福島第一原子力発電所 特定原子力施設に係る実施計画 変更認可申請書の
一部補正について

平成 30 年 4 月 24 日付け廃炉発官 30 第 36 号をもって申請しました福島第一
原子力発電所 特定原子力施設に係る実施計画 変更認可申請書を別紙のとおり一部
補正をいたします。

5・6号機におけるメガフロート津波等リスク低減対策に関する審査の進捗を踏まえ、下記の通り補正を行う。

2.33 5・6号機 放射性液体廃棄物処理系

図-3 5・6号機 滞留水貯留設備 系統概要図

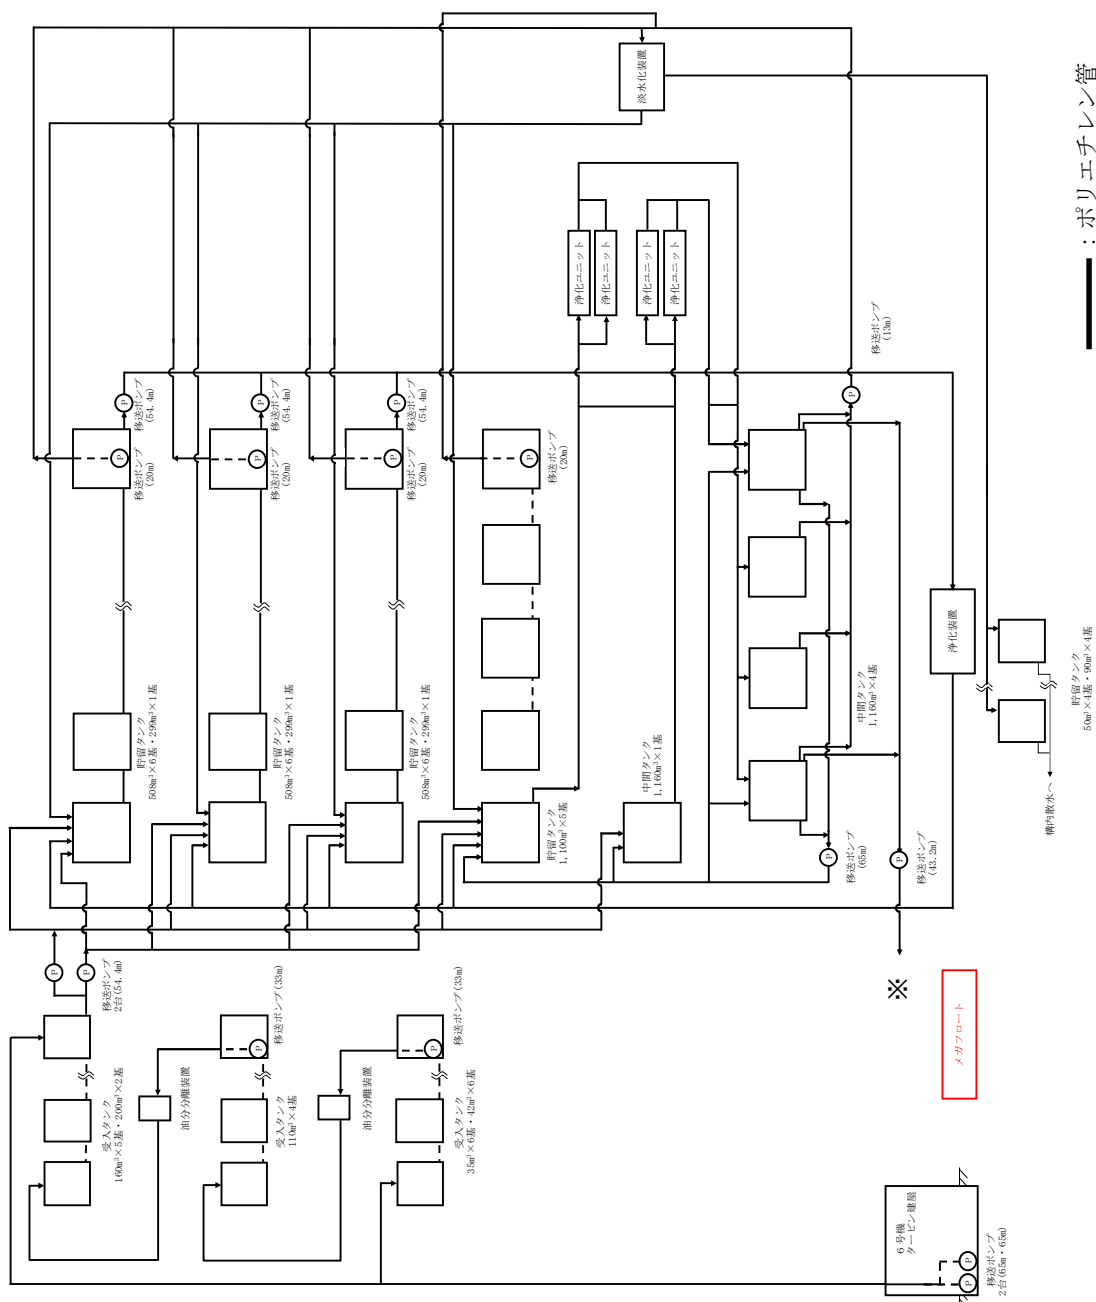
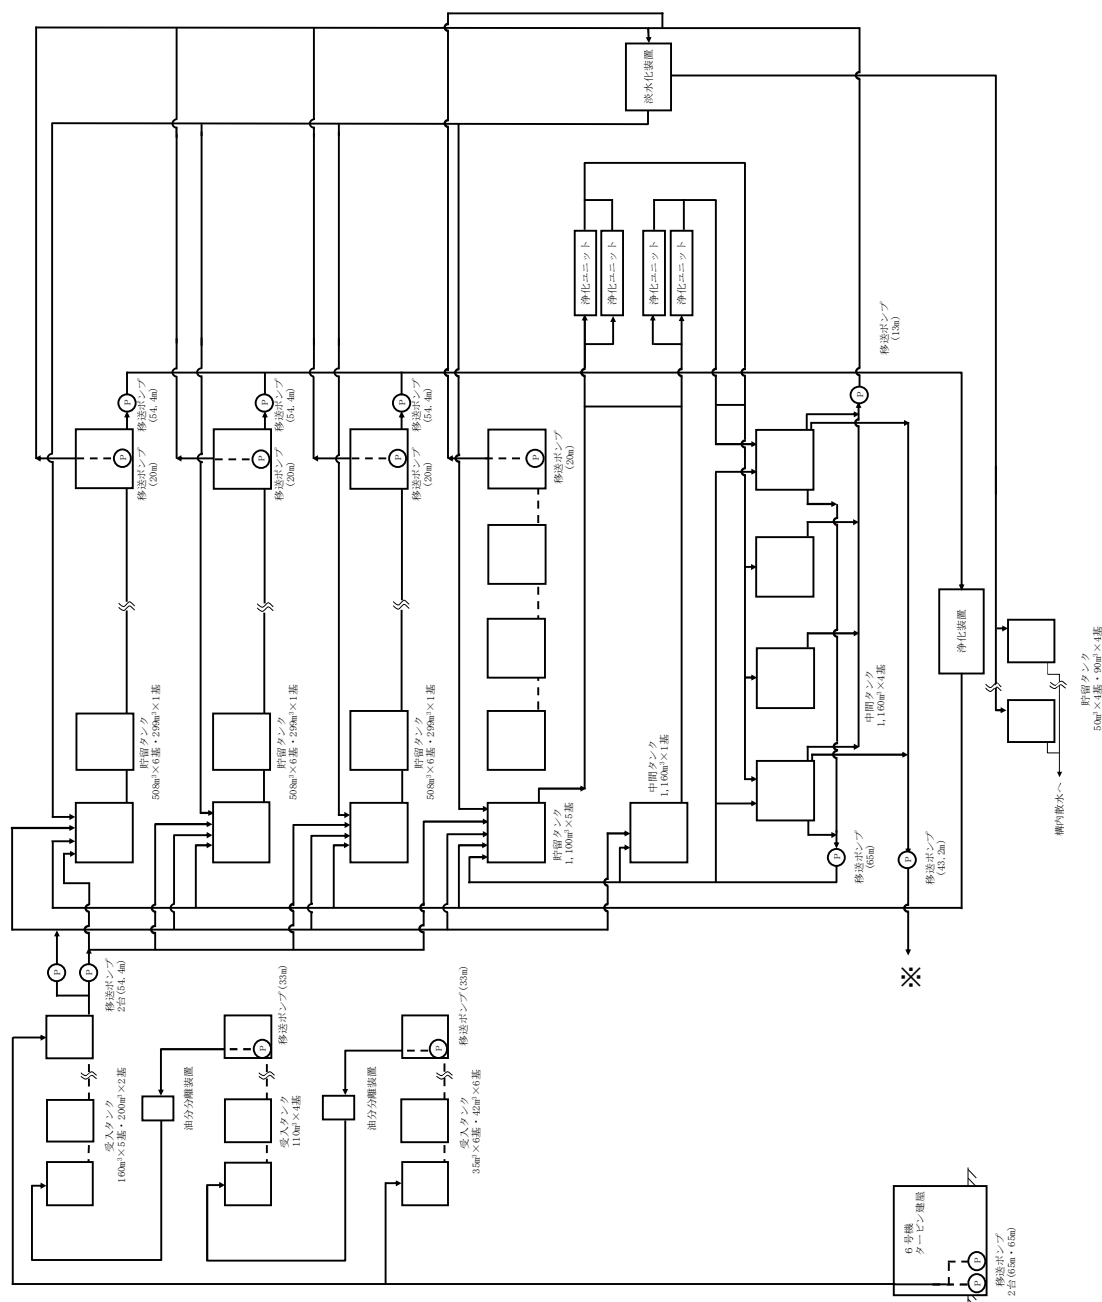
メガフロート津波等リスク低減対策工事に伴い記載削除
